「建築物の防火避難規定の解説 2025」の改訂概要

「建築物の防火避難規定の解説 2025」では、以下の改訂を行っています。

13 廊下の幅

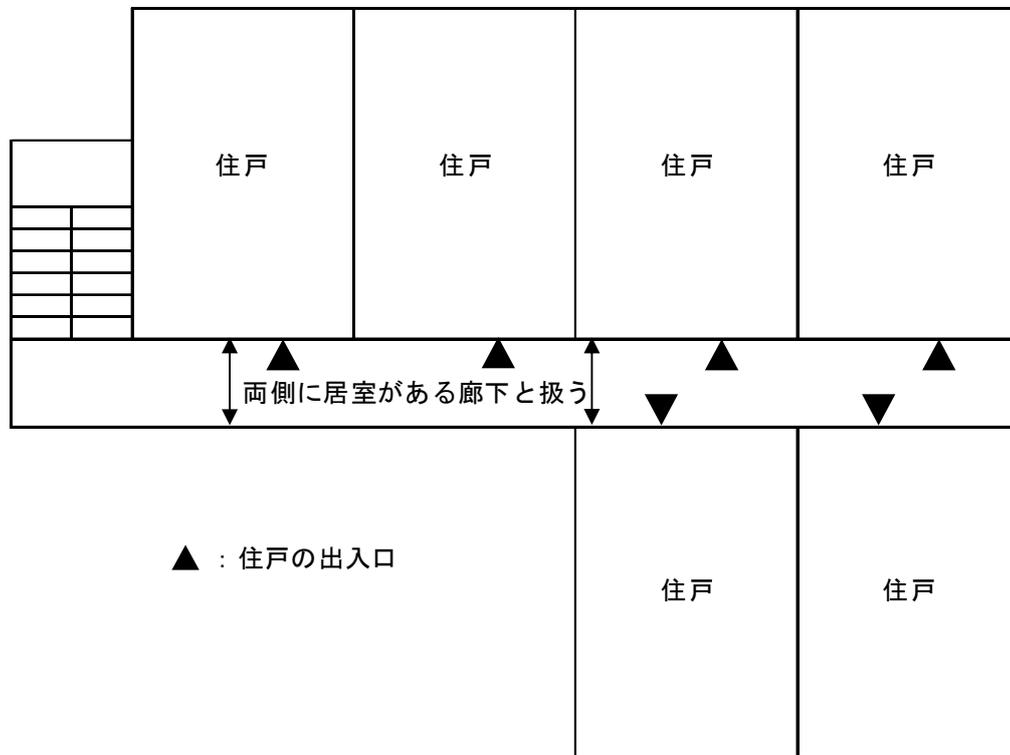
1) 両側に居室がある廊下

下図のような一の廊下においては、当該廊下のすべてを「両側に居室がある廊下」として扱うものとする。

廊下は避難計画上重要な部分であり、「廊下の用途」や「廊下の配置」の状況に応じて廊下の幅が規定されており、「両側に居室がある廊下」の幅員は「その他の廊下」より広く要求している。避難の安全を確保するために、一の廊下においては、すべてを同一の幅員とする必要があるとした。

なお、令第 119 条で規定する廊下の幅は有効寸法が求められるため、廊下に柱型や手すり等がある場合には、当該柱型や手すり等を除いた内法寸法を規定の幅以上確保する必要がある。

○2フロアにまたがる居室がある場合 (B1、B2)

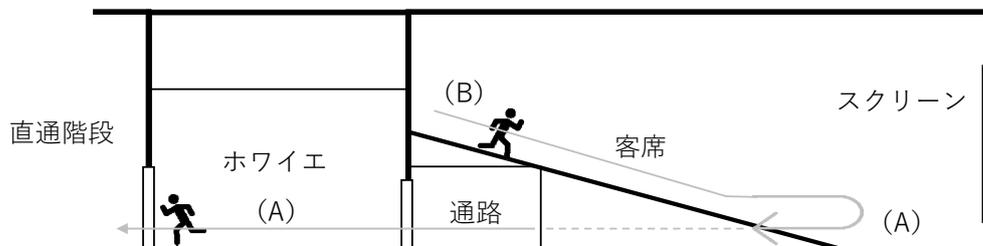
A階に当該居室があるものとして階避難安全性能を検証し、B階を検証する場合にもそのB階にも当該居室があるものとして検証することとする。

なお、ある階 (A) にある直通階段への出口を通らなければ地上まで避難できないような部分が階 (B) にあれば、階 (B) にあるその部分は階 (A) に含まれるものとして検証すること。

なお、ある階を通らなければ避難することができない他の階の部分がある場合は、当該部分 (他の階の部分) をある階に含めて検証すること。例えば下図のような映画館がある場合、階 (B) の在館者は、階 (A) にある直通階段を通らなければ避難することができないため、階 (B) は階 (A) に含まれるものとして検証することになる。
